## Aménagement Magpie Projet hydroélectrique du barrage Magpie

*Réponses aux questions et  
commentaires du ministère de  
l'Environnement du Québec*

P48-0192 (E109) DOC

Janvier 2004

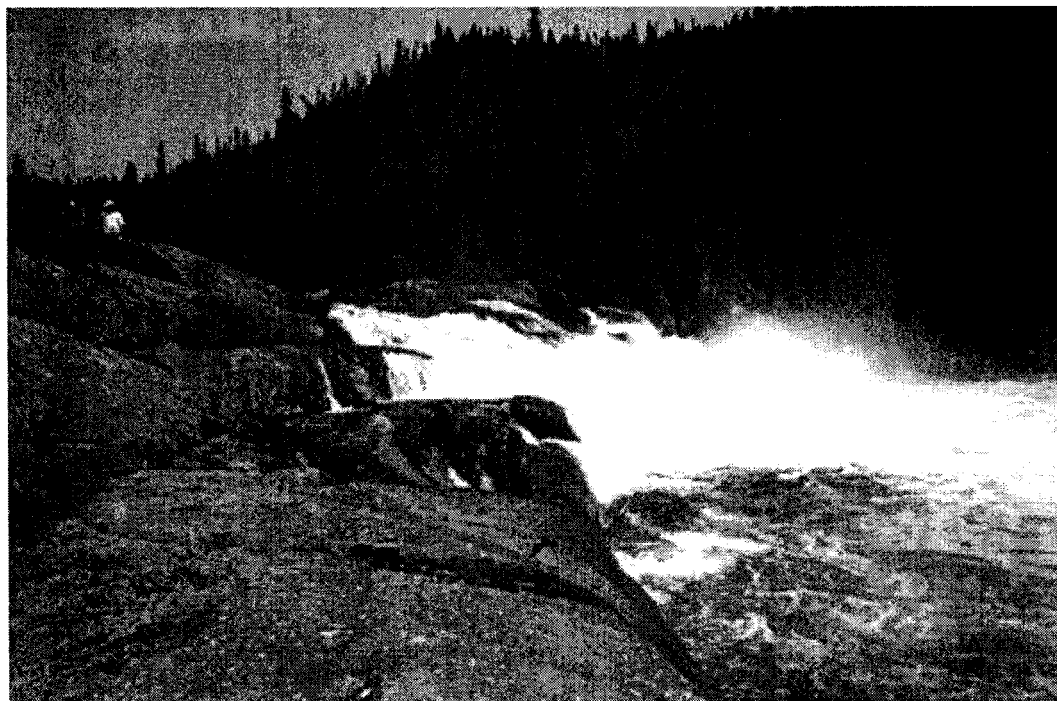
**QC-21** *Il est mentionné, à la section 13.1 (p. 13-1), que le Centre de données sur le patrimoine naturel du Québec (C.D.P.N.Q.) ne fait état d'aucune mention d'espèces menacées ou vulnérables ou susceptibles d'être ainsi désignées sur le territoire à l'étude ou dans les environs de la rivière Magpie. Néanmoins, selon les spécialistes de la Direction du patrimoine écologique du ministère de l'Environnement, bien qu'aucune espèce ne soit effectivement répertoriée à ce jour sur le site à l'étude, il reste qu'il y a une espèce de plante vasculaire*

*susceptible d'être désignée menacée ou vulnérable qui pourrait potentiellement être présente parce qu'elle a été recensée à proximité. Cette espèce, notamment mentionnée dans la liste des espèces menacées ou vulnérables du Rapport gouvernemental sur l'état de l'environnement au Québec (publié en 2002 par le ministère de l'Environnement), est l'épervière de Robinson (*Hieracium robinsonii*) qui colonise les rives rocheuses, particulièrement au niveau des chutes et des rapides. Cette espèce est donc potentiellement présente dans le secteur à l'étude, notamment dans le bief amont et pourrait être affectée advenant la réalisation du projet en raison des travaux de déboisement et l'ennoiment de certaines zones riveraines et terrestres.*

- *L'initiateur devra préciser s'il s'engage à réaliser des inventaires visant à documenter la présence de cette espèce dans le secteur à l'étude advenant l'autorisation du projet, et ce, avant d'entreprendre les travaux.*

Le promoteur s'engage à réaliser des inventaires visant à documenter la présence de cette espèce dans le secteur à l'étude au cours de l'année 2004. L'inventaire sera effectué lors de la période de floraison de l'épervière de Robinson (*Hieracium robinsonii*) afin de pouvoir mieux identifier cette plante. La période d'observation idéale serait comprise entre la fin juillet et la fin août, ce qui correspond à la période de floraison de l'épervière de Robinson. Afin de maximiser l'effort de recherche, un inventaire sur le terrain sera réalisé par deux personnes à la mi-août.

Cet inventaire sera effectué le long de la première et de la deuxième chute, ainsi qu'en bordure des rapides situés au pied de ces chutes (voir les photographies ci-dessous). Ces secteurs sont propices à la présence de cette espèce puisqu'on retrouve des rivages rocheux à ces endroits.

On devra également porter une attention particulière à tous les rivages rocheux se trouvant dans le secteur qui sera ennoyé, soit dans le tronçon compris entre la première et la deuxième chute. L'inventaire se fera à pied dans le secteur des chutes et en embarcation entre les deux chutes. L'ensemble des rivages rocheux dans ces différents secteurs sera prospecté jusqu'à la limite de la végétation forestière.
